Dodatek č. 1 ke Smlouvě o dílo

Název zakázky:
Přístavba, nástavba a stavební úpravy pavilonu „C“ – část A
(Hemodialýza a Gastroskopie) v areálu Nemocnice České
Budějovice, a.s.

ZMĚNOVÝ LIST Č. 01

ZMĚNOVÝ LIST Č. 02

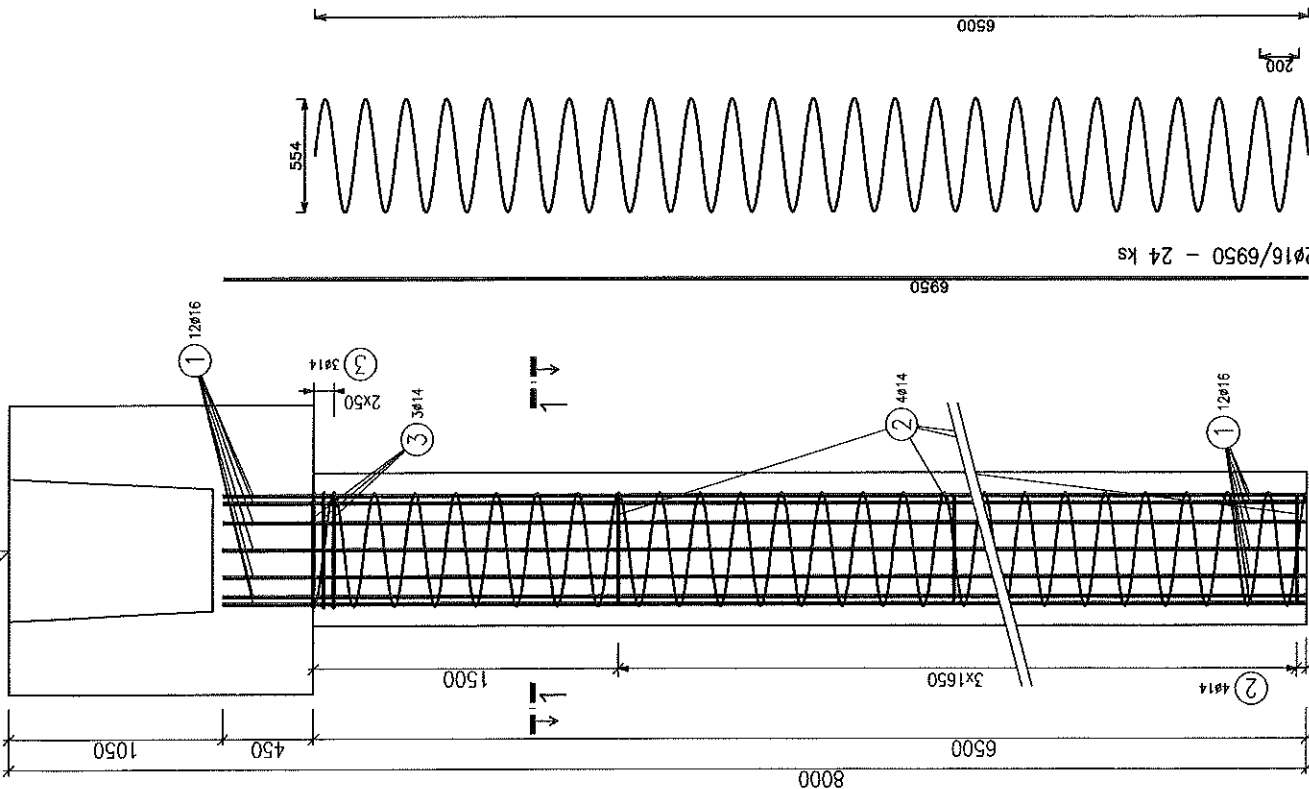
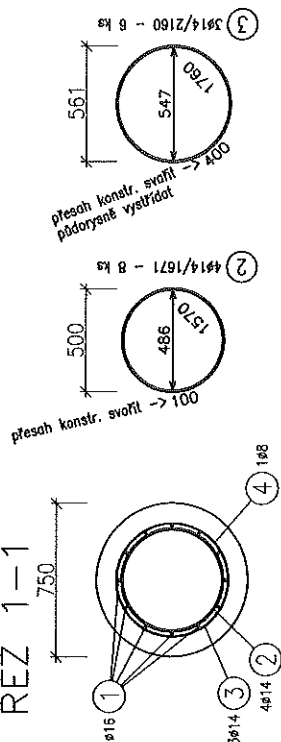
Na základě změny geologie oproti geologickému průzkumu a zatížení přístavby nového objektu na jižní straně v místě schodiště SCH2 budou oproti stávající PD provedeny nové piloty P11 – P13.

Dle požadavku investora, aby se co nejméně zasahovalo do stávajícího stavu a provozu nemocnice v 1.PP, budou původní piloty P3 a P4 posunuty. Nad tyto piloty bude proveden excentrický základ, který roznese zatížení nové přístavby. Na základě těchto úprav, bylo provedeno menší ubourání základů, stávajícího zdiva a otvoru ve stropní konstrukci.

Tento změnový list obsahuje dopočet skutečného množství pilot na základě geologického posouzení. Dále obsahuje zhotovení excentrického základu a odpočet neprováděných prací na severní straně (bourání základu, zdiva a prostupu stropem) z důvodu posunutí pilot P3 a P4.

STĚNÍČÍ PŘEDSTĚNA 1:50

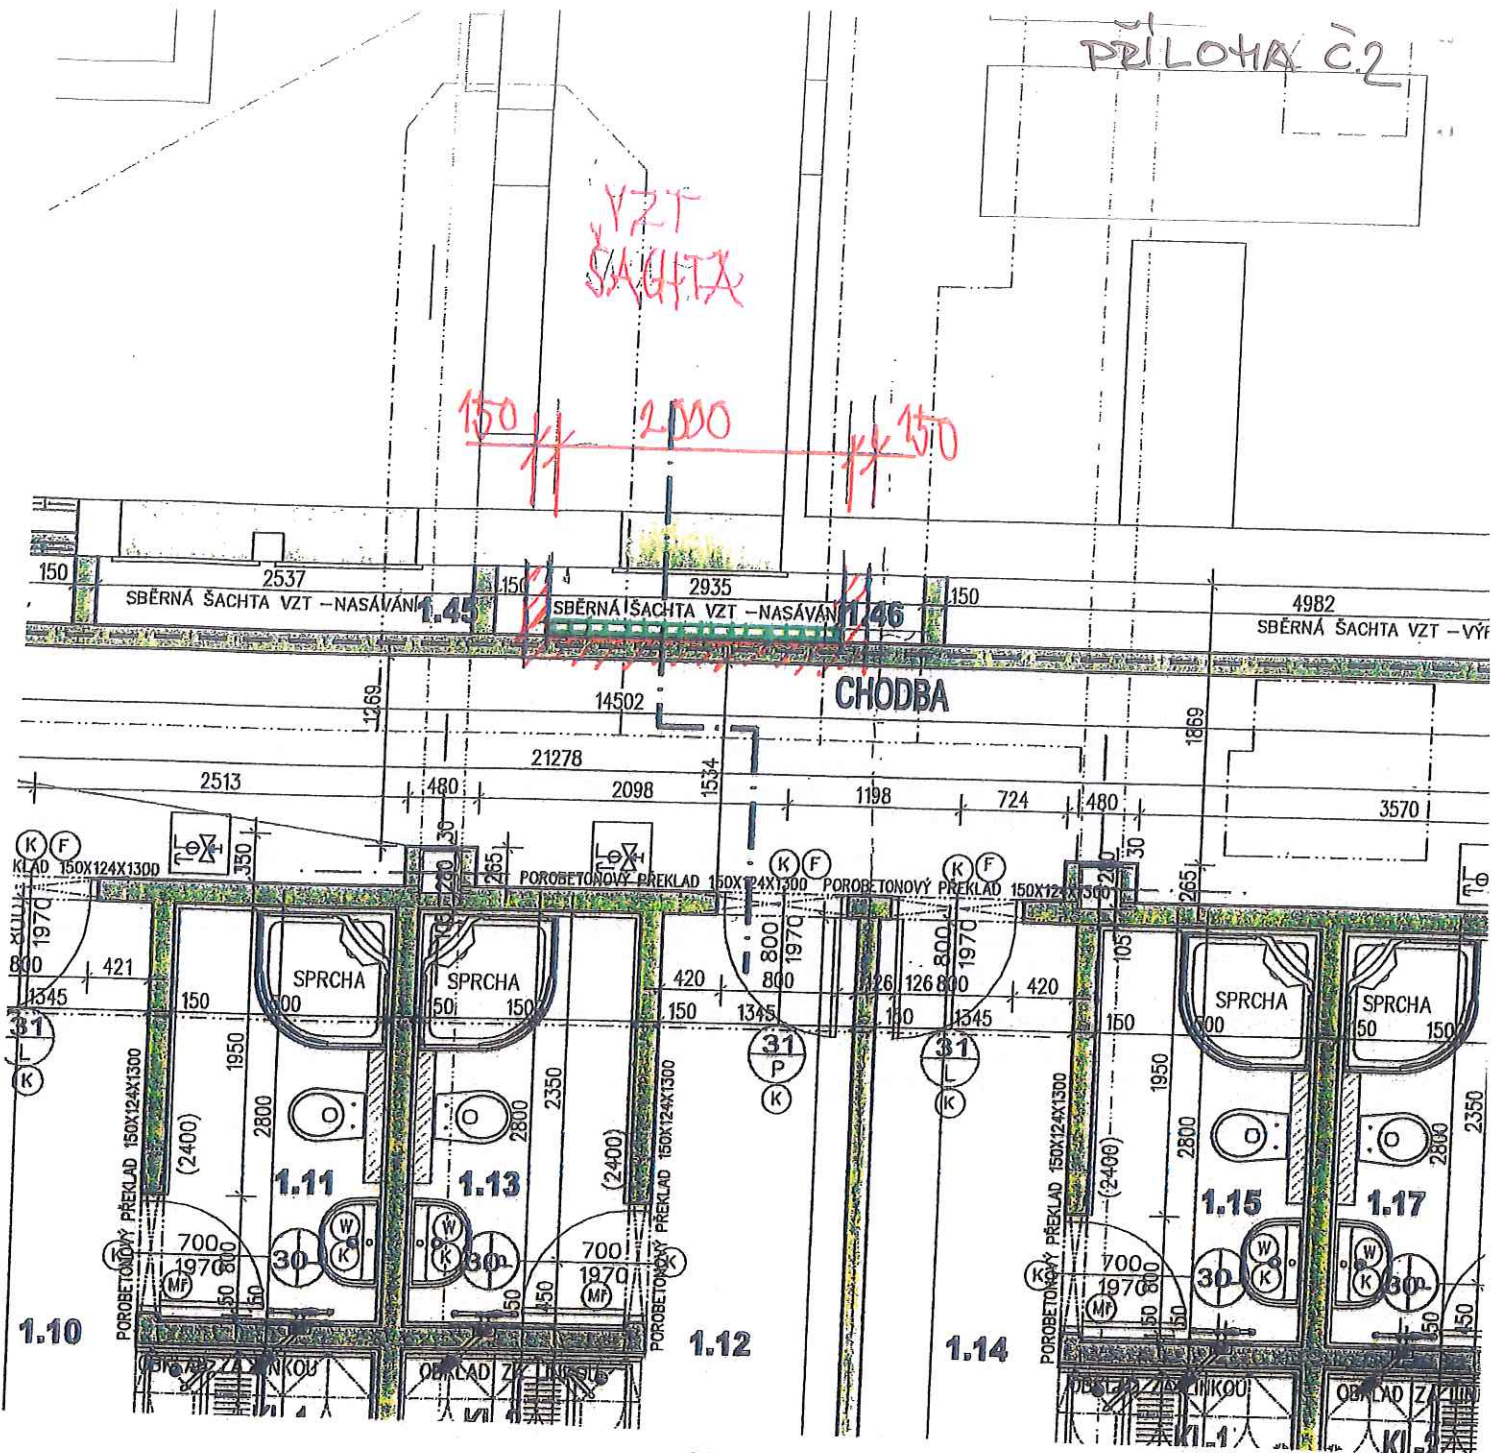
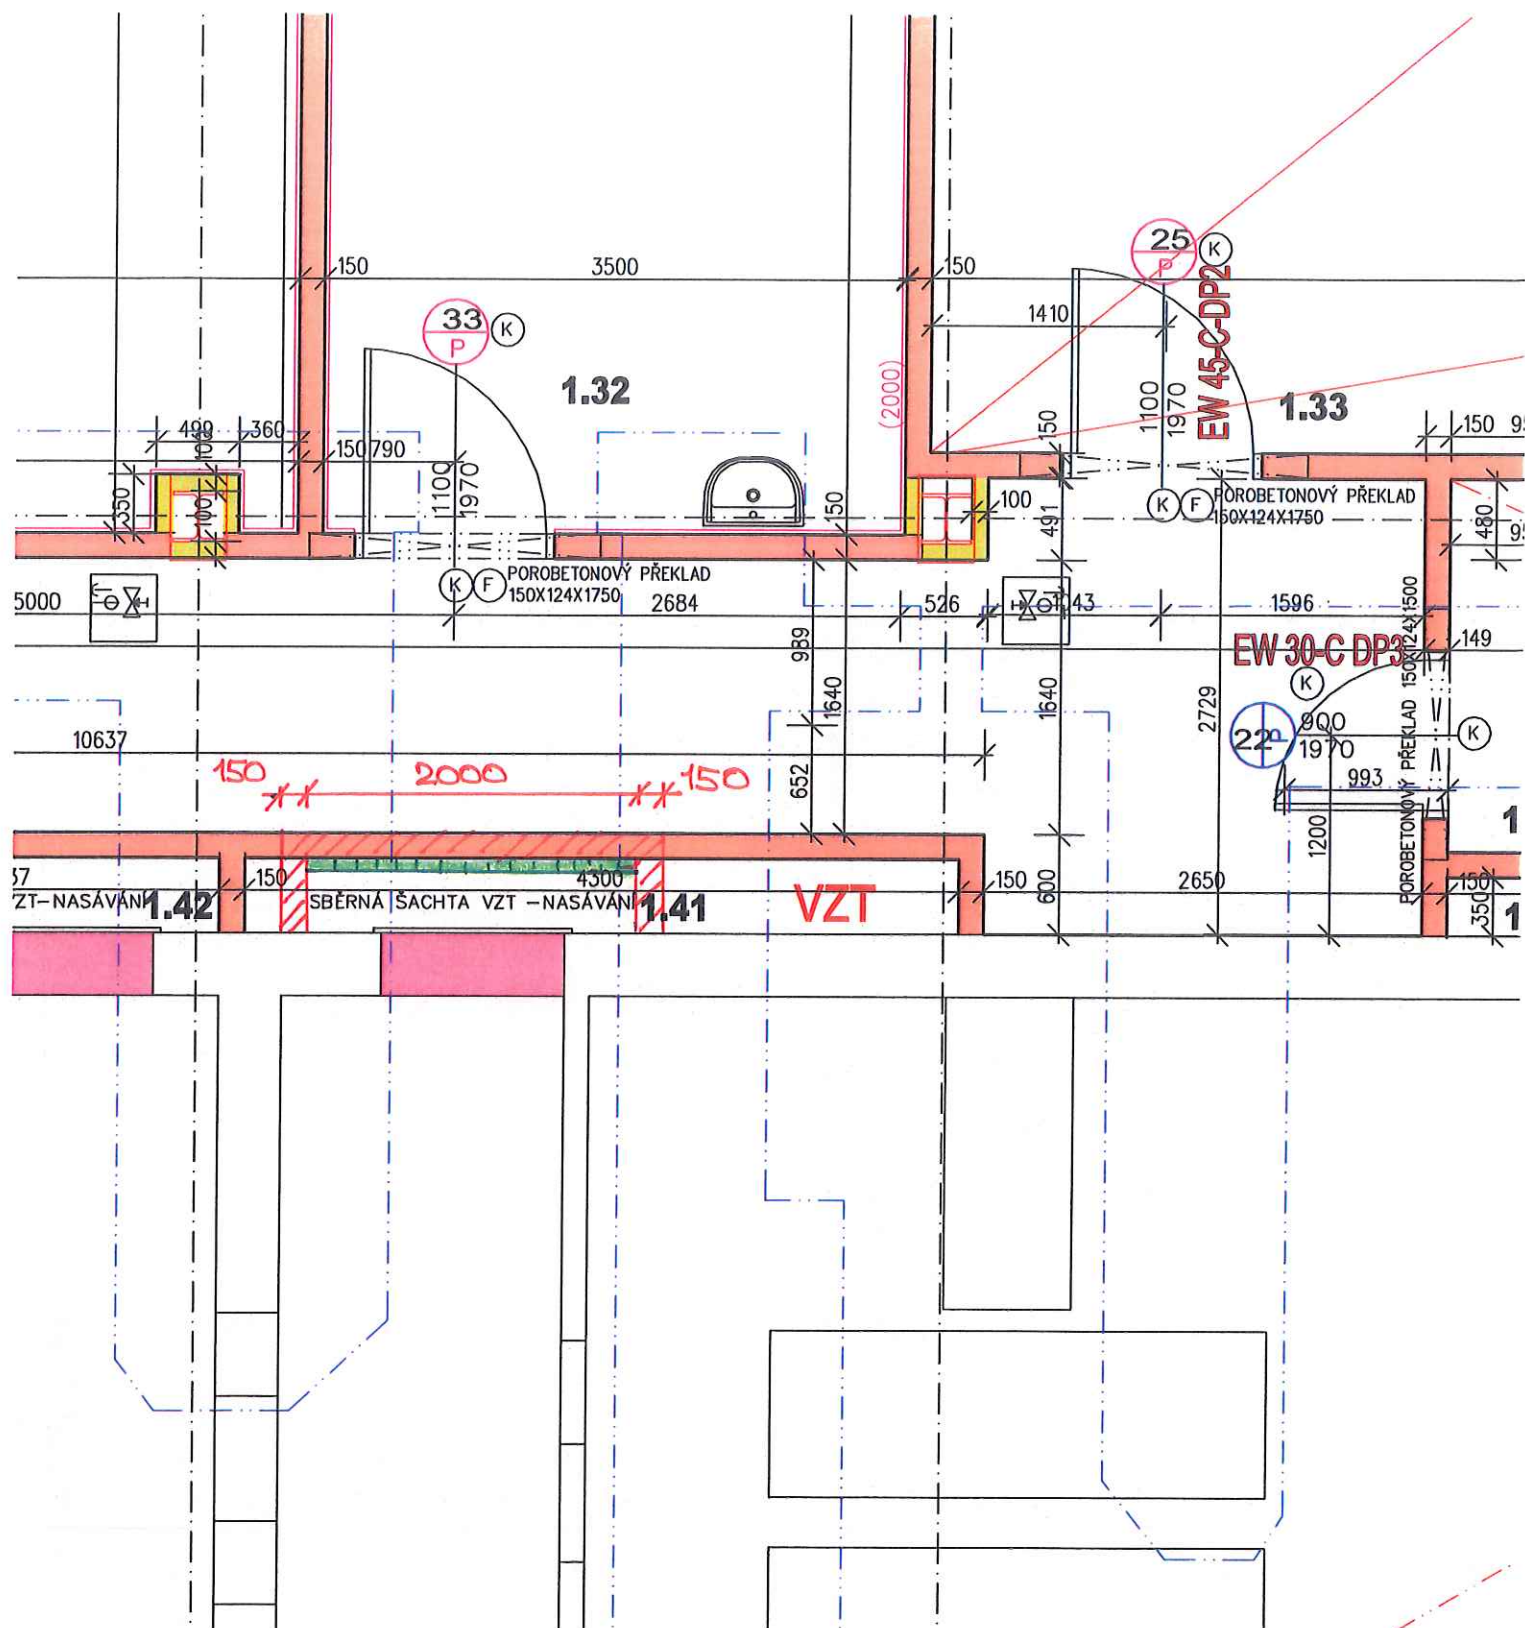
Dopočet trvalého odstínění výdechů vzduchotechniky od ozařovačů, z kterých neustále proudí škodlivé záření.

Na základě dodatečně předané směrnice NCB_ONO_SME_2021 týkající se radiační ochrany stávající části Pavilonu C, musí být provedeno trvalé odstínění výdechů vzduchotechniky od ozařovačů. Opatření vyplývající z uvedené směrnice se zásadním způsobem dotýká staveniště a jednotlivých pracovišť, na nichž je dílo prováděno. Ozařovače jsou z větší části dne v provozu, proto při provádění díla proudí přes stávající výdechy vzduchotechniky a stávající strop strojovny vzduchotechniky škodlivé záření. Na základě požadavku investora bude nově provedeno trvalé stínění a to obezděním šachty z betonových tvárníc a stínících tvarovek NEUTROSTOP tvaru C. Stropní konstrukce nad strojovnou vzduchotechniky bude z části doplněna polyethylenovými deskami.

Tento změnový list obsahuje odpočet příčky z pórobetonových tvárníc v místě trvalého stínění. Dále obsahuje přípočet betonových tvárníc, stínících tvarovek NEUTROSTOP tvar C a polyethylenové desky na stávající stropní konstrukci.

- SLOUPY POŽÁRNÍ ODO KULATÉ KALCIUM-SILII HRANATÉ KALCIUM-SII OBEZDĚNÍ MIN II. 100 V OBKLADU NESÍ PR
- POLYETHYLENOVÉ JESKY $2000 \times 1000 \times 15$ PŘIXOVÁNO ŠROUBY DO STROPU

- STÍNĚNÍ STROPU ŠACHTY M 1:50
- 8.2.2021
